改善箇所説明図①

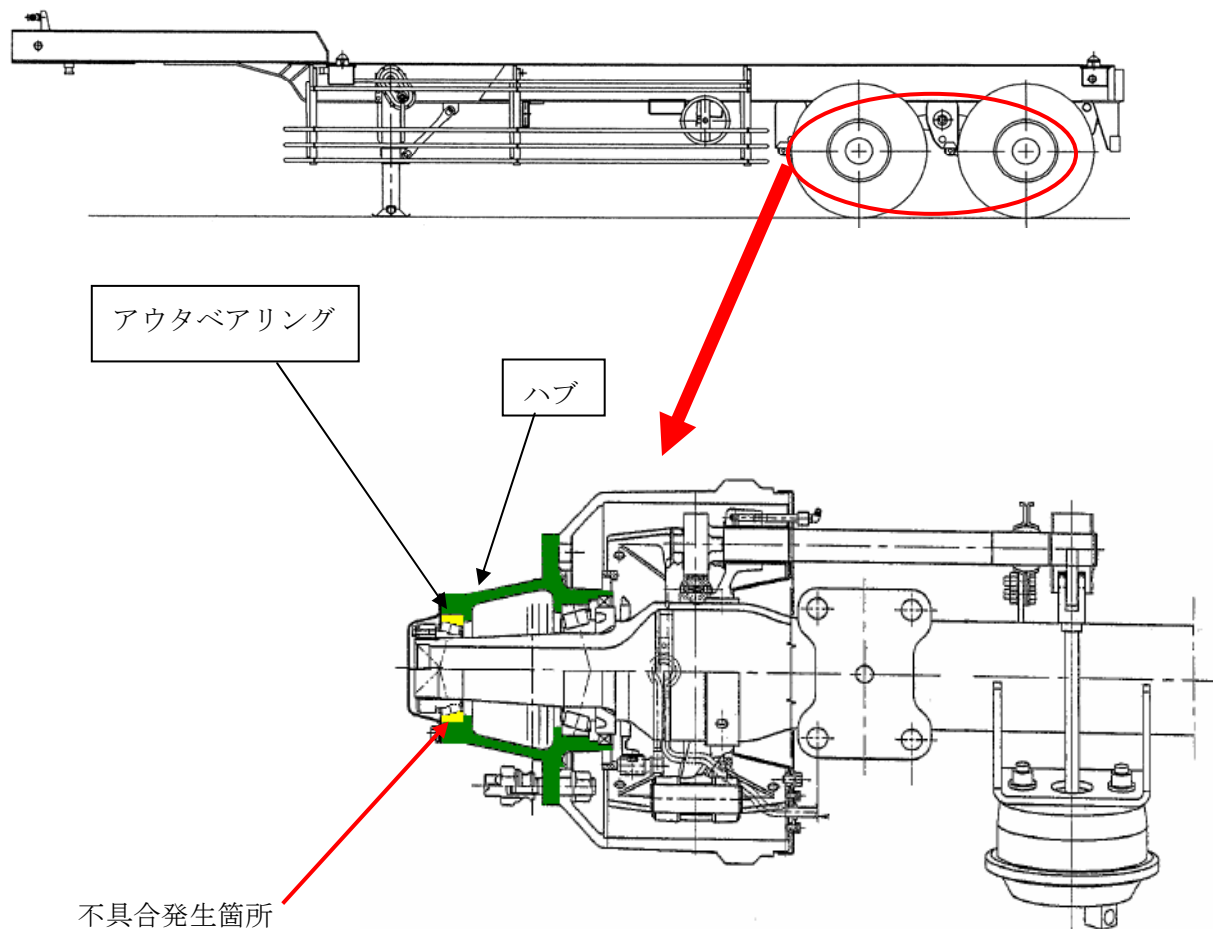
《基準不適合箇所》

ホイールハブにおいて、アウトバアリングの保持力が不足しているため、圧入面で滑りが生じ、ホイールハブが摩耗するものがある。そのため、そのままの状態で行くと、ホイールハブとアウトバアリングの隙間が大きくなり、最悪の場合、アウトバアリングが破損し、走行不能となるおそれがある。

《改善内容》

ホイールハブを対策品と交換する。
